軽微な変更届

(あて先) 宝塚市長		年 月 日	
開発事業者			
		住所 大阪府高槻市南芥川町16番3号 株式会社CASAプロダクト 氏名 代表取締役 徳山 大輔 (連絡先) 郵便番号 569-1124 住所 大阪府高槻市南芥川町16番3号 関西不動産販売株式会社 一級建築士事務所 氏名 岡本 貴行(担当:福田 正) 電話 06(6170)4355 FAX 06(6170)4366 e-mail t-fukuda@kansaisan.co.jp	
宝塚市開発事業における協働のまちづくりの推進に関する条例第17条第2項の規定により、軽微な変更を届け出ます。			
開発協議申出書 受付番号	第 7-866 号		
開発構想の名称	宝塚市武庫山1-14- I		
開発事業区域 の位置	宝塚市 武庫山一丁目414番地33、414番地34の各一部		
協定締結年月日	年 月 日		
標識の修正(予定)日	8 年 8 月 24 日		
変更の理由	開発審査課の協議にて変更		
変更箇所一覧(項目が多い場合は同様式の別紙で提出してください。)			
変更項目	新	旧	
開発区域	1238.51㎡	1236.59㎡

承認年月日	営業	設計	工事名称 the CASA宝塚市武庫山1-14- I	設計年月日 2026/08/22
		I C	申請		
	建築主	施工	構造	図面名称 現況平面図	縮尺 1/200

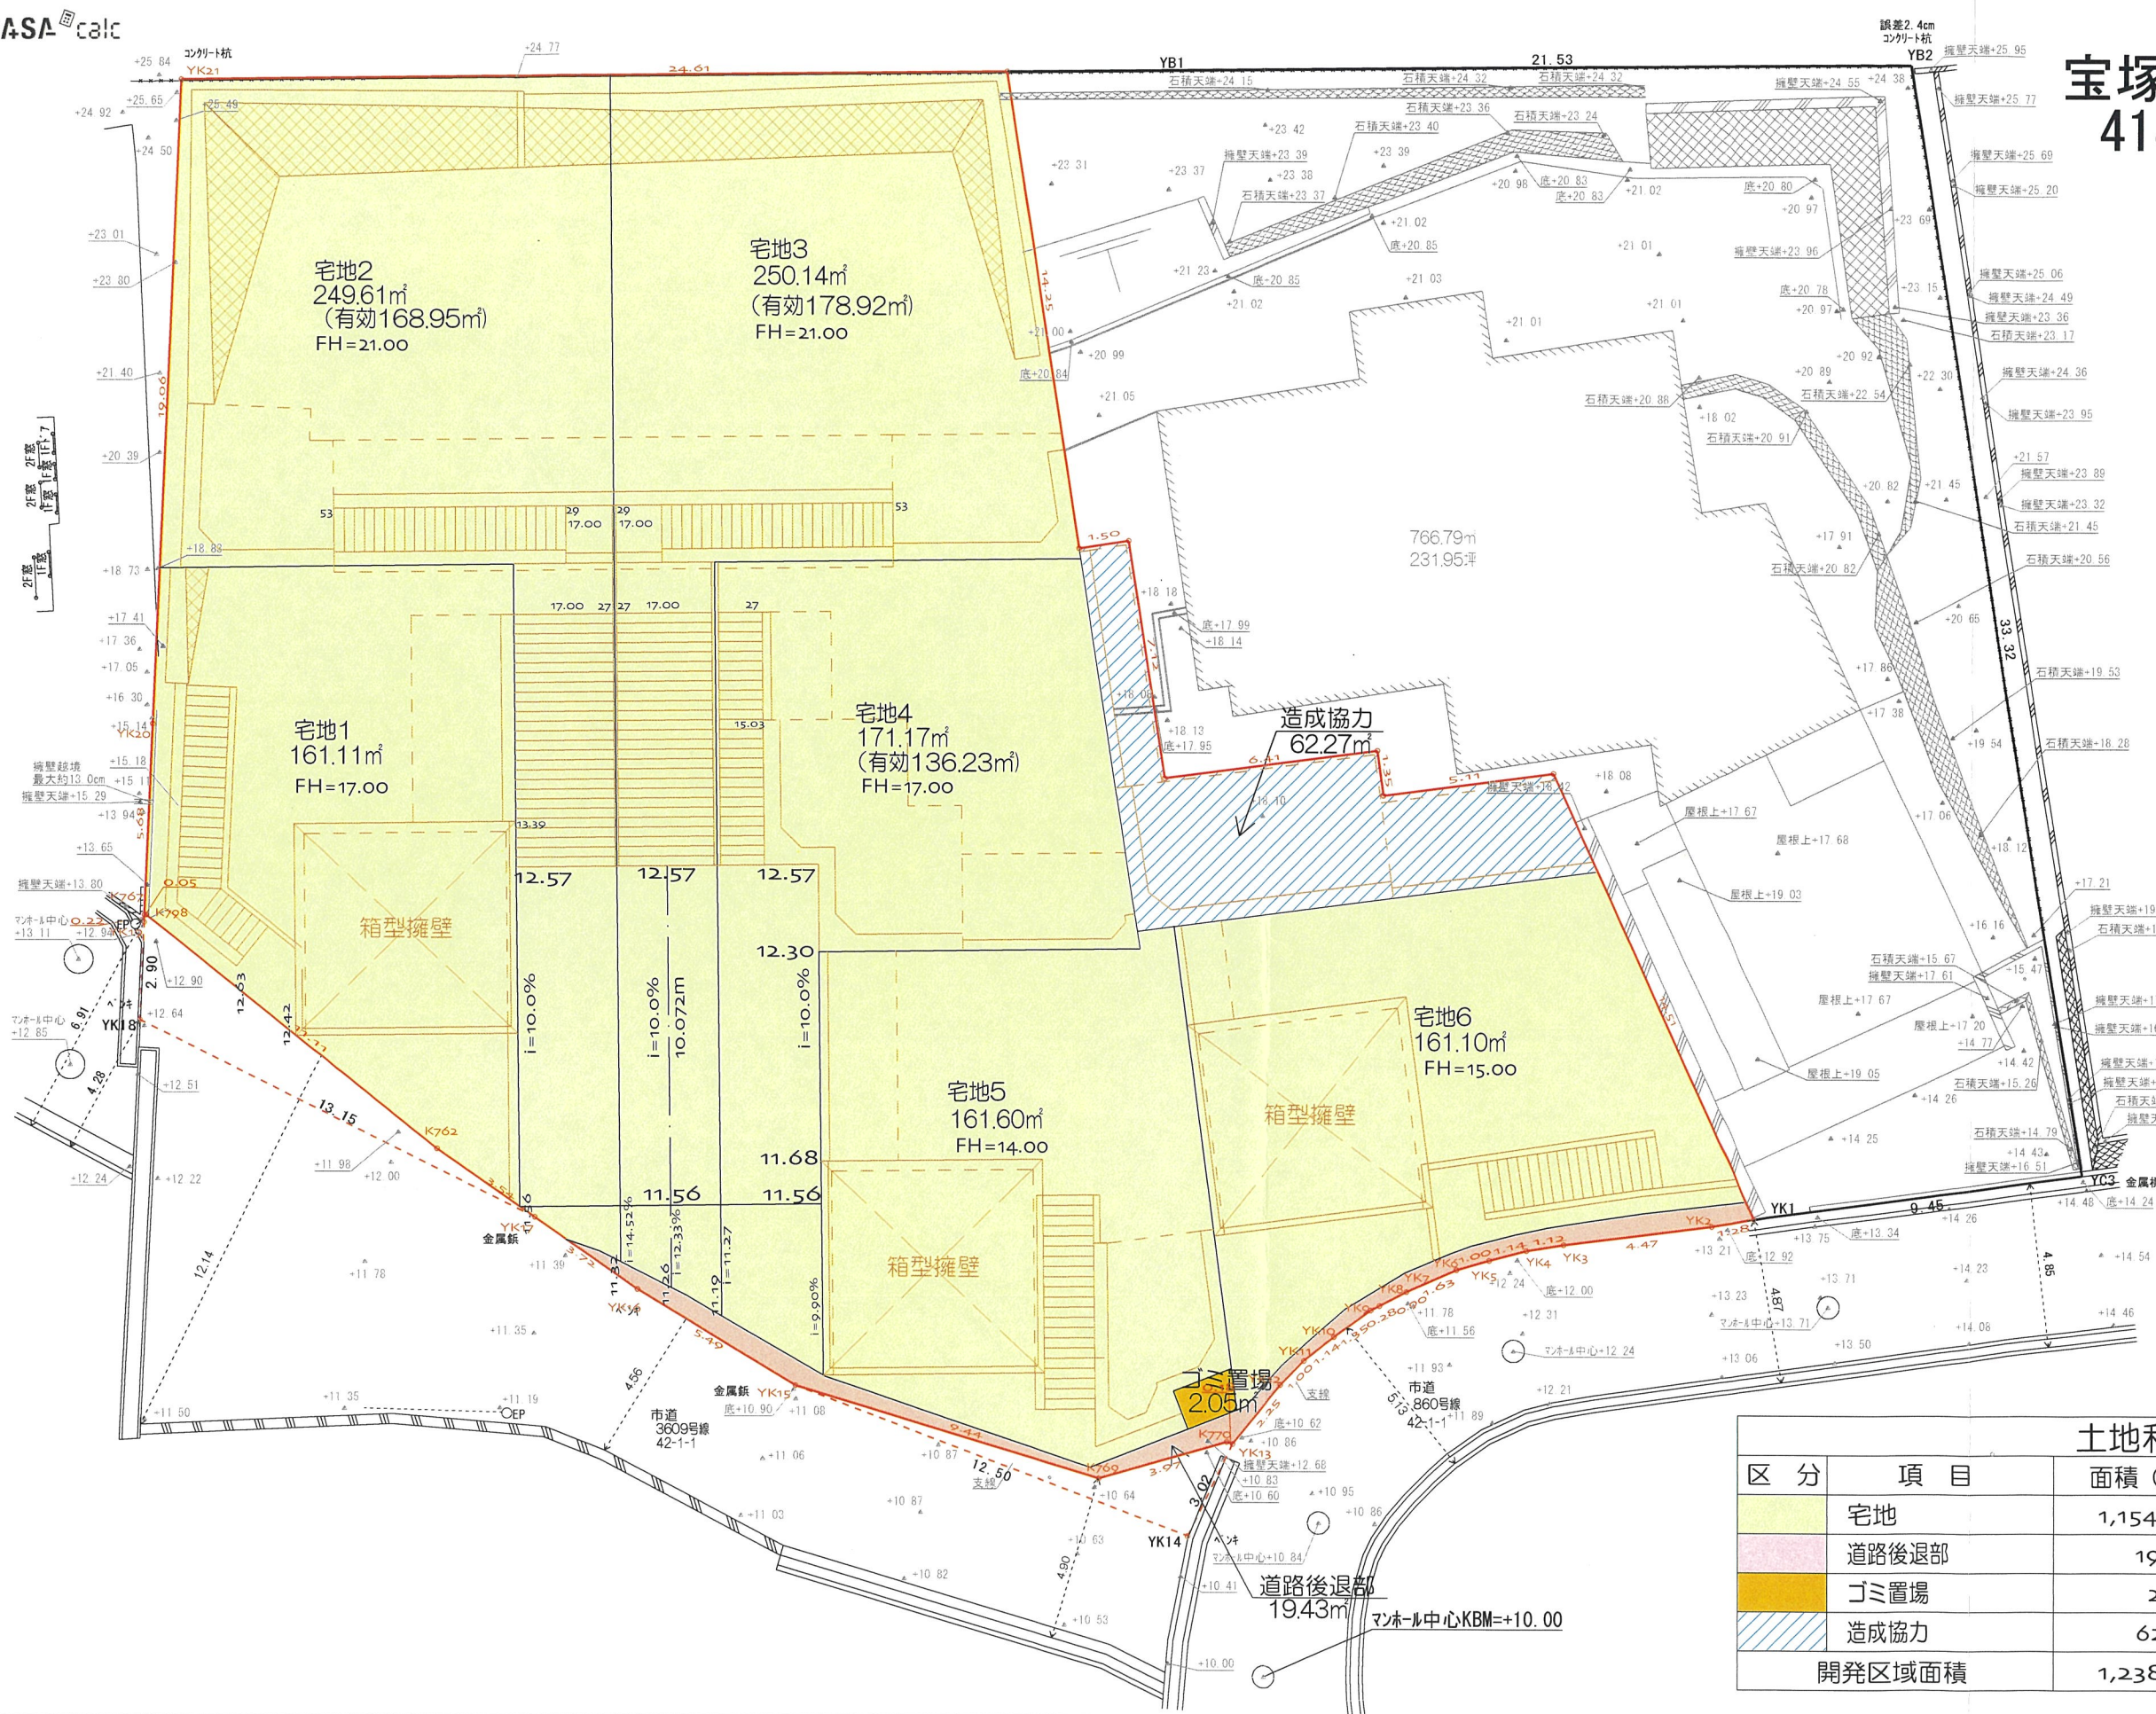
土地利用率表				
区分	項目	面積 (m²)	割合 (%)	備考
	宅地	1,154.76	93.23	6戸
	道路後退部	19.43	1.57	中心線よりW=3m
	ゴミ置場	2.05	0.17	
	造成協力	62.27	5.03	
開発区域面積		1,238.51	100.00
